広瀬小学校

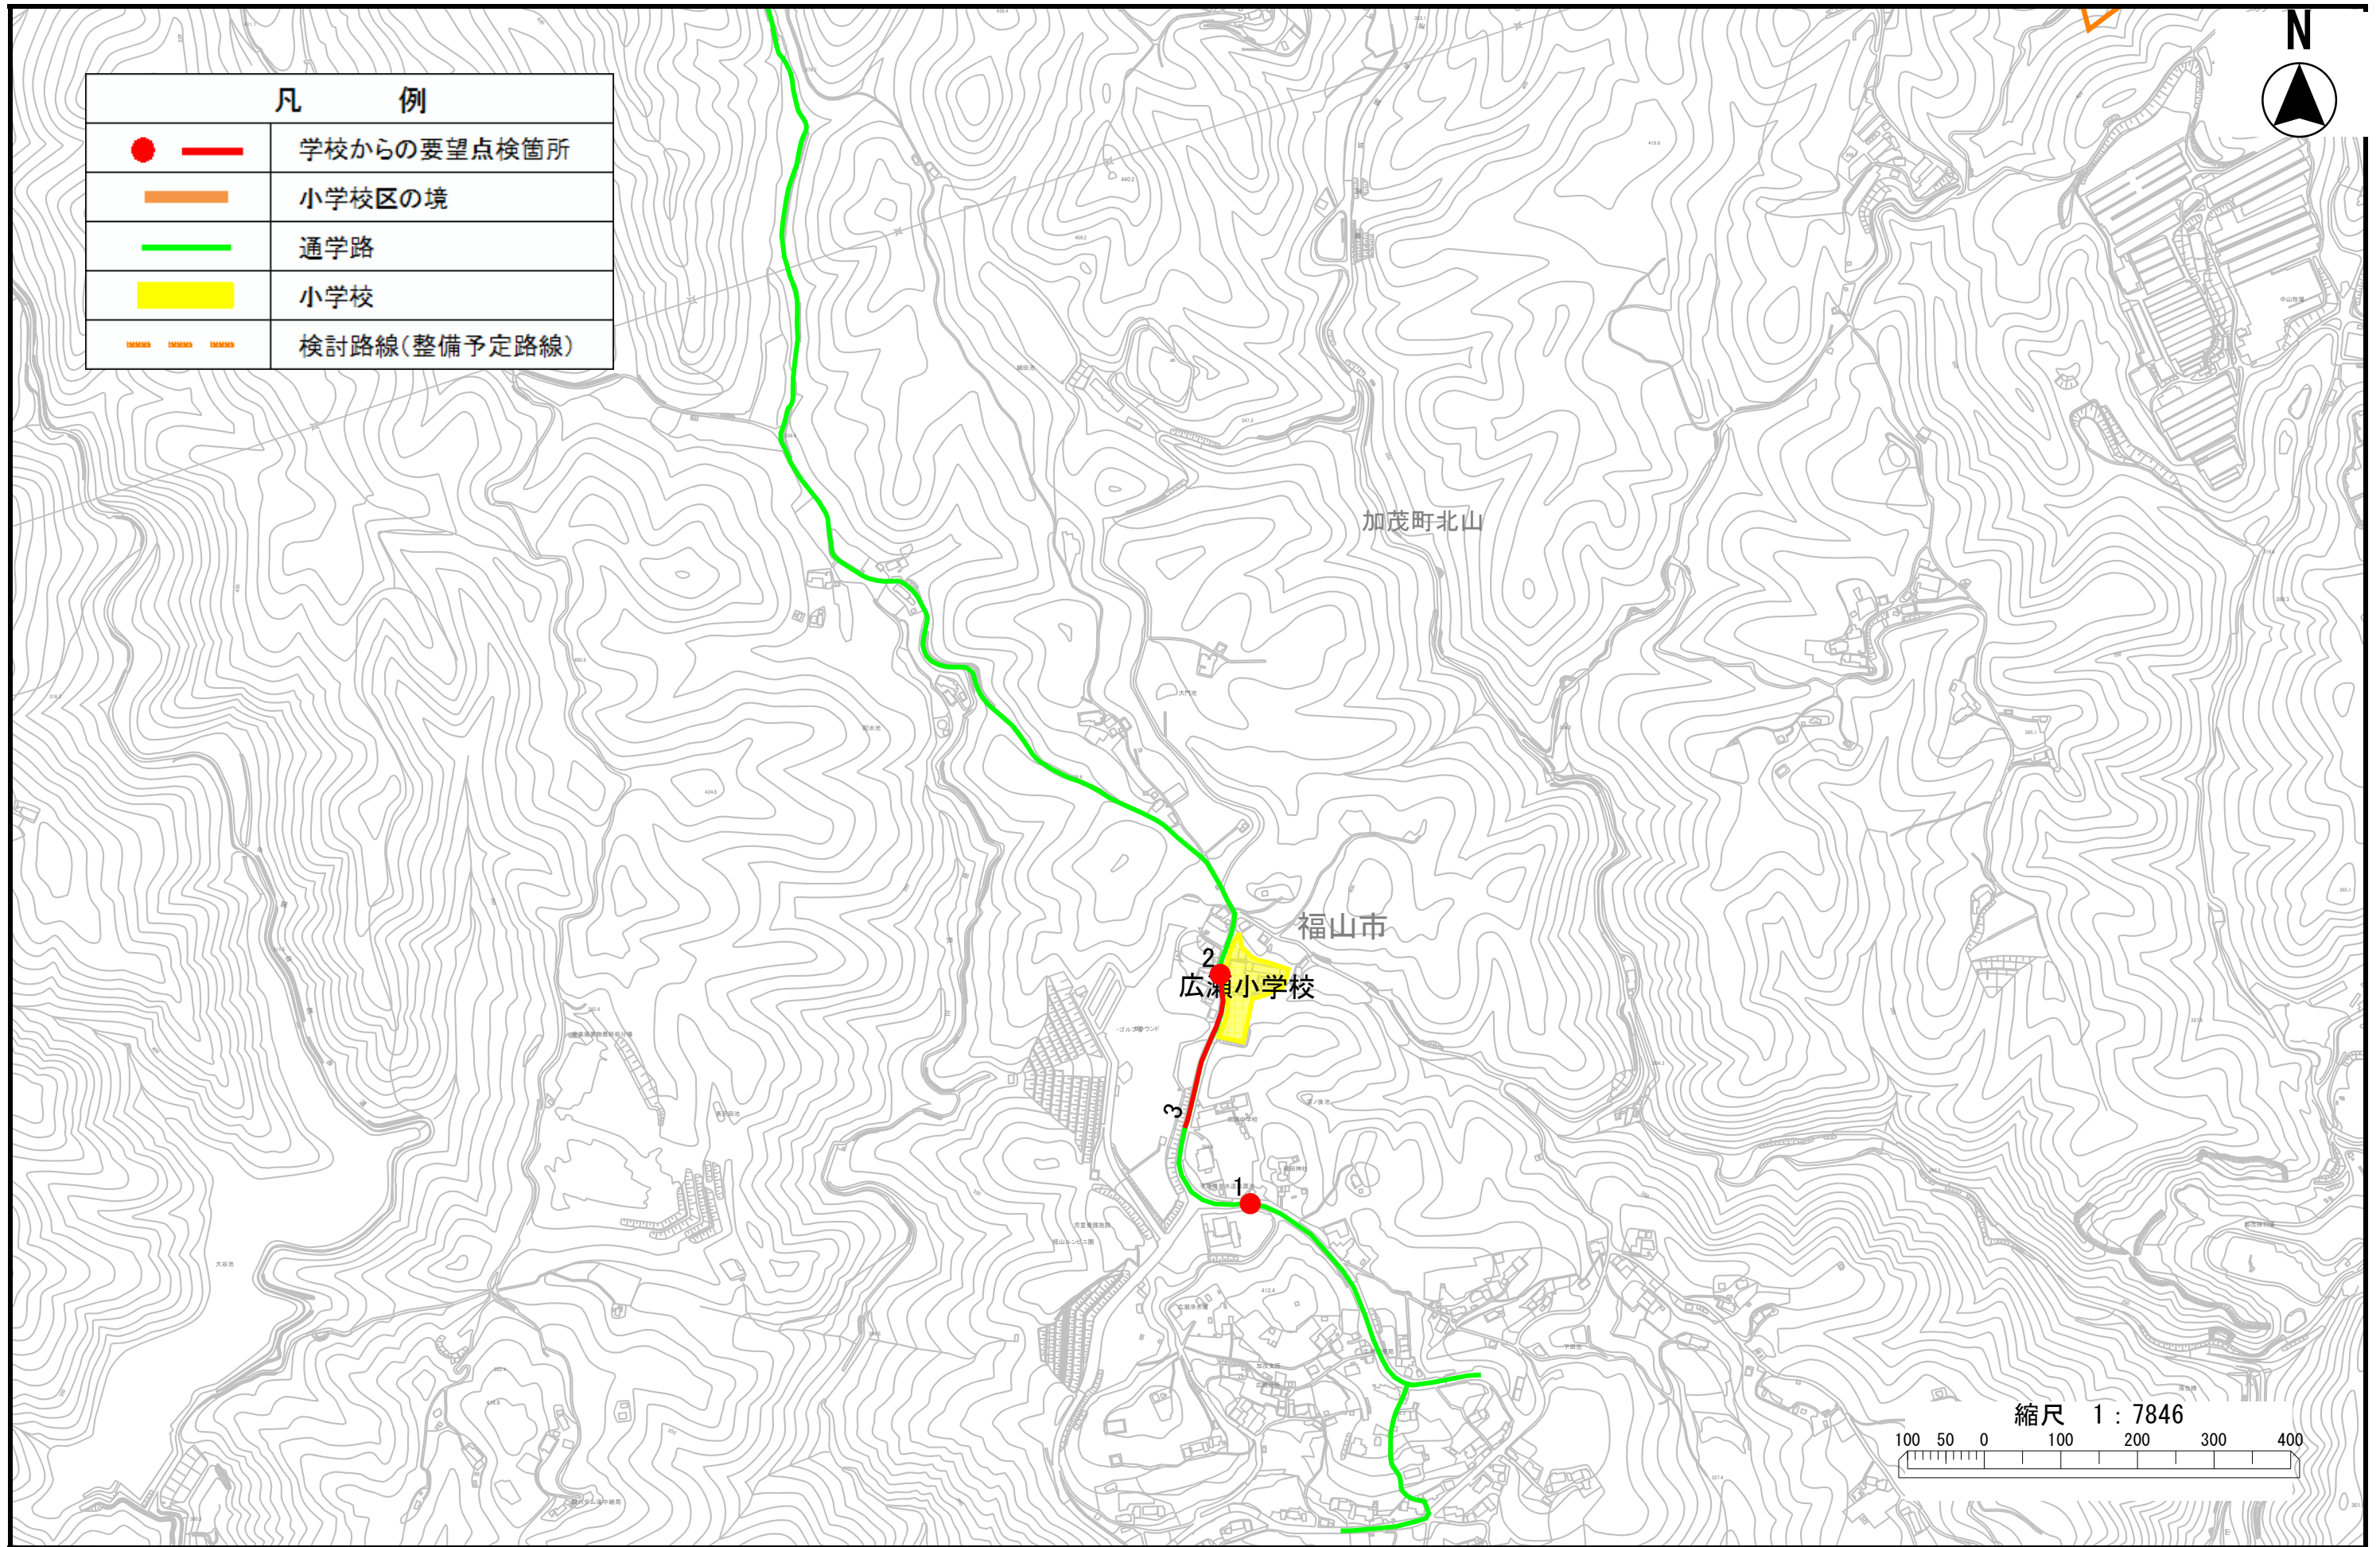
学校名	位置図 番号	通学路 点検 年度	危険内容	対策可否 ステータス	通学路対策予定内容 できない理由	対策状況ステータス	備考
広瀬	1	2020	児童養護施設正門から道路を横断して歩道に入る際、「児童注意」の標示はあるが、横断歩道がなく危険である。	対策可	【県】 カラー横断帯の設置	点検内容がすべて対応完了	(井関加茂)広瀬学校
広瀬	2	2020	路線バス通学の児童が、バス下車後、道路を横断して正門に入るが、正門前に横断歩道がなく危険である。	対策可	【学校・地域】 見守り指導の実施 ※①通学路の変更(学校・地域)、②横断歩道の移設(警察)、③路面標示の設置(県)を必要に応じて検討する	点検内容がすべて対応完了	②の対策とする場合、地域の意見を集約したうえで、地域から警察に要望する 【学校・地域】 見守り指導は適宜実施中
広瀬	3	2020	小学校から中学校へかけての歩道は通学路であり、車道は大型車が多く、縁石だけでは危険である。	対策可	【県】 ガードパイプの設置	点検内容がすべて対応完了	(井関加茂)広瀬学園 200m区間のうち、外カーブへガードパイプを設置
